整理番号	S9035 - S9039	サービスキャンペーン開始日	平成26年7月25日
不具合の内容	<p>①エンジン冷却水系統のガス抜きホースを固定しているホースクリップにおいて、幅の広い誤ったものが使用されているものがあり、経年使用後に少量の冷却水が滲むおそれがある。</p> <p>②フロントフェンダーとエンジンルームの間に隙間があるため、雨天走行時にエンジンルームに浸入する少量の水滴がオルタネーター後部にかかり、経年使用後に出力ケーブルのターミナルを腐食させ、接触が悪くなり、バッテリーの充電性能が低下するおそれがある。</p> <p>③バッテリー充電制御装置において、異常を検知するプログラムの閾値が不適切なため、警告灯が誤点灯するおそれがある。</p> <p>④トランスミッション及びエンジンの制御プログラムが不適切なため、変速時に違和感を覚える場合がある。</p> <p>⑤コンバーチブルルーフを自動で開閉する装置において、トノカバーフラップを動かすボデーケーブルの配索位置が不適切なため、トノカバーを開閉する油圧シリンダーと干渉することで、トノカバーフラップの動きが阻害され、安全装置が働き、開閉操作が途中で止まることがある。</p>		
改善の内容	<p>①ホースクリップを点検し、誤品のホースクリップが使用されている場合は、正規品と交換する。</p> <p>②隙間を塞ぐ水滴浸入防止板を取り付ける。</p> <p>③バッテリー充電制御装置の部品番号及びプログラムバージョンを確認し、対象の場合は対策品のバッテリー充電制御装置と交換又はプログラムの書き換えを行う。</p> <p>④トランスミッション及びエンジンの制御プログラムを適切なものに書き換える。</p> <p>⑤ボデーケーブルの配索位置を変更する。</p>		
自動車利用者等に周知させるための処置	ダイレクトメール、電話、訪問により通知する。

改善箇所説明図①

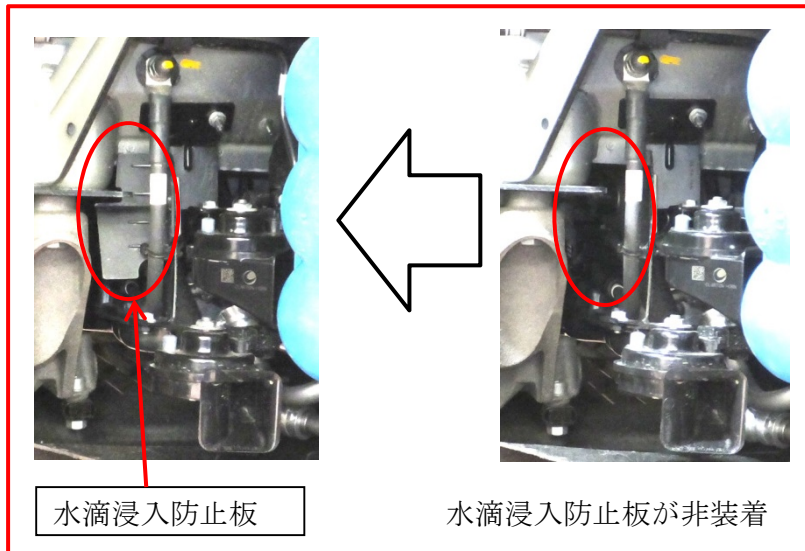
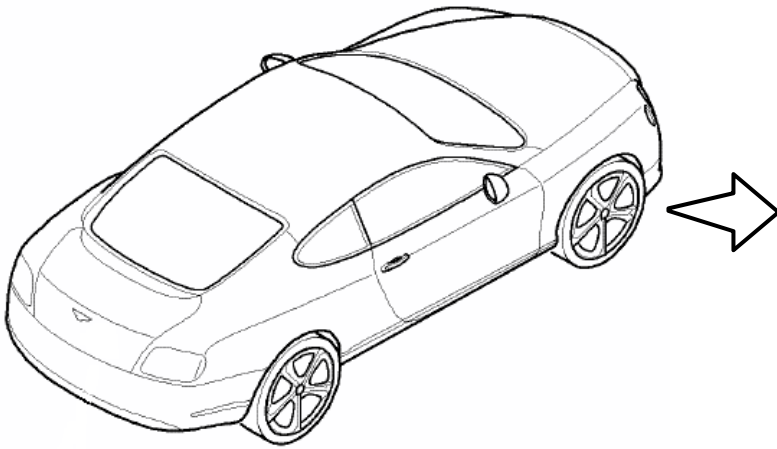
エンジン冷却水系統のガス抜きホースを固定しているホースクリップにおいて、幅の広い誤ったものが使用されているものがあり、経年使用後に少量の冷却水が滲むおそれがある。

ホースクリップを点検し、誤品のホースクリップが使用されている場合は、正規品と交換する。

改善箇所説明図②

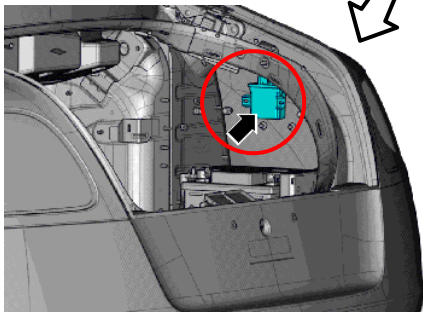
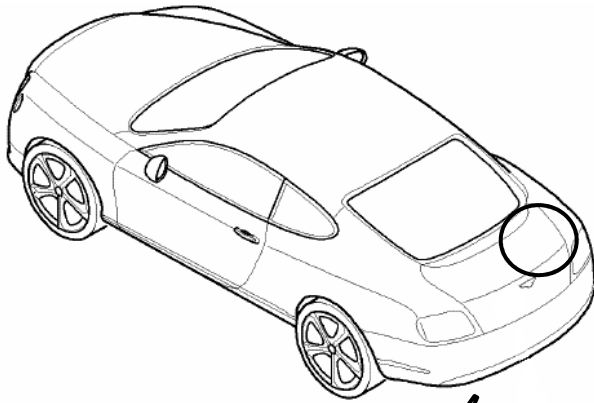
フロントフェンダーとエンジンルームの間に隙間があるため、雨天走行時にエンジンルームに浸入する少量の水滴がオルタネーター後部にかかり、経年使用後に出力ケーブルのターミナルを腐食させ、接触が悪くなり、バッテリーの充電性能が低下するおそれがある。

隙間を塞ぐ水滴浸入防止板を取り付ける。

改善箇所説明図③

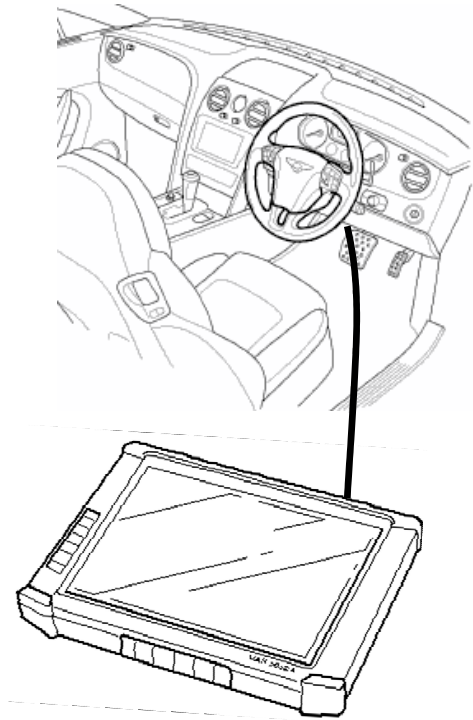
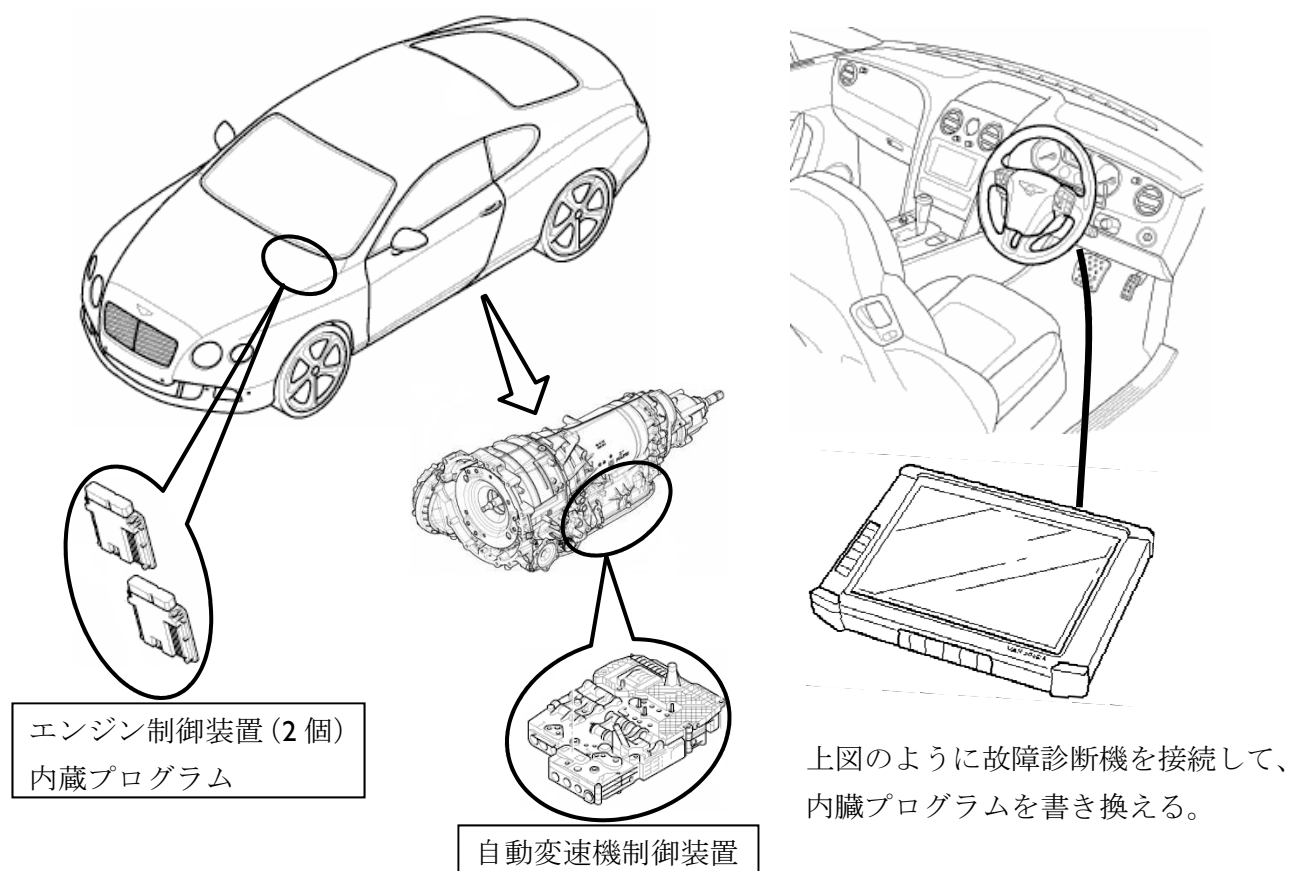
バッテリー充電制御装置において、異常を検知するプログラムの閾値が不適切なため、警告灯が誤点灯するおそれがある。

バッテリー充電制御装置の部品番号及びプログラムバージョンを確認し、対象の場合は対策品のバッテリー充電制御装置と交換又はプログラムの書き換えを行う。

改善箇所説明図④

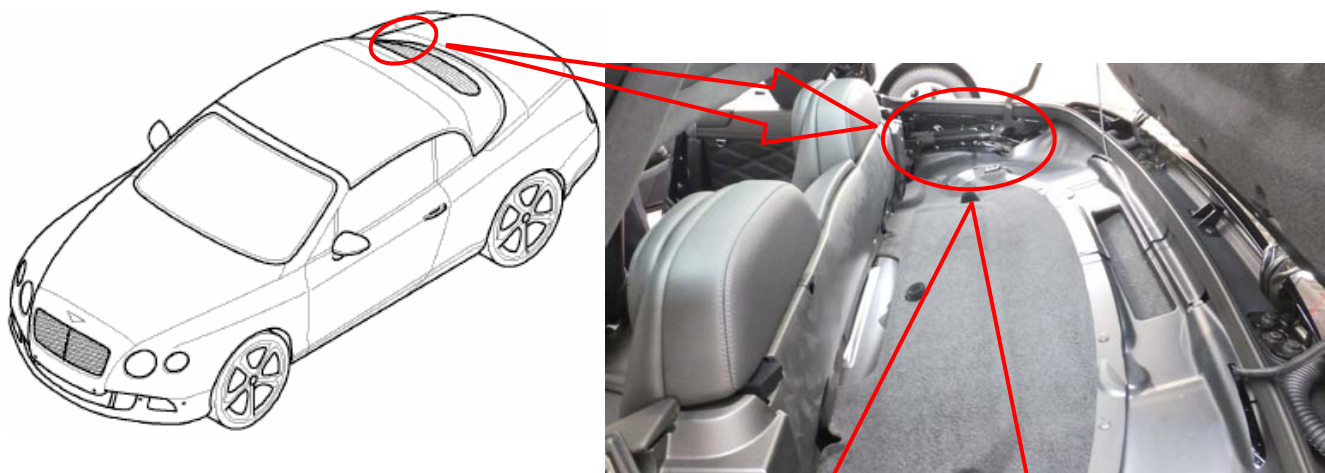
トランスミッション及びエンジンの制御プログラムが不適切なため、変速時に違和感を覚える場合がある。

トランスミッション及びエンジンの制御プログラムを適切なもの書き換える。

改善箇所説明図⑤

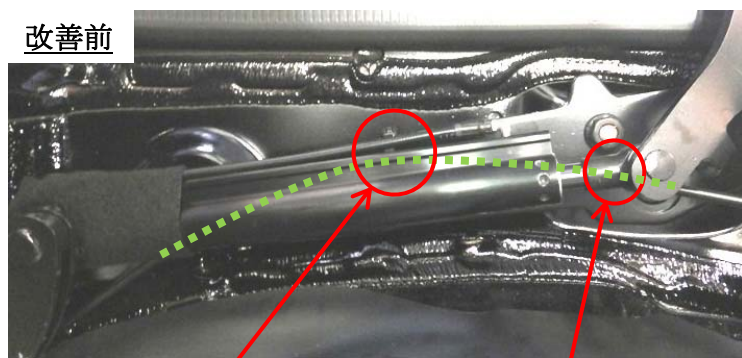
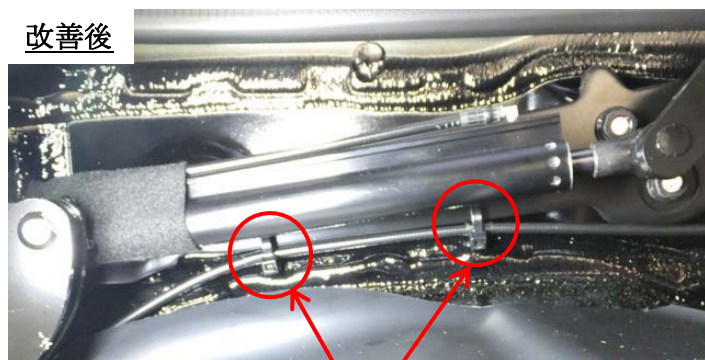
改善前のボーデンケーブルは油圧
シリンダーの裏側に配策されている

油圧シリンダーと干渉
する可能性が有る箇所

コンバーチブルルーフを自動で開閉する装置において、トノカバーフラップを動かすボーデンケーブルの配索位置が不適切なため、トノカバーを開閉する油圧シリンダーと干渉することで、トノカバーフラップの動きが阻害され、安全装置が働き、開閉操作が途中で止まることがある。

ボーデンケーブルの固定位置を変更（2箇所）

ボーデンケーブルの配索位置を変更する。
